# Bekendtgørelse om ændring af bekendtgørelse om offentliggørelse af bygningsreglement 2010 (BR10)

I bekendtgørelse nr. 810 af 28. juni 2010 om offentliggørelse af bygningsreglement 2010 (BR10) foretages følgende ændringer:

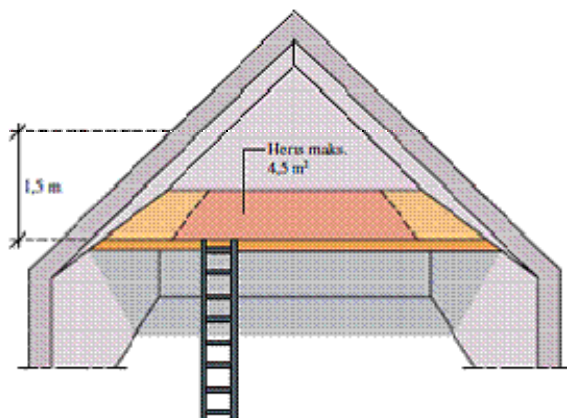
9. I vejledningsteksten til bilag I, kap. 3.3.1, stk. 8 udgår tegningen og i stedet indsættes:
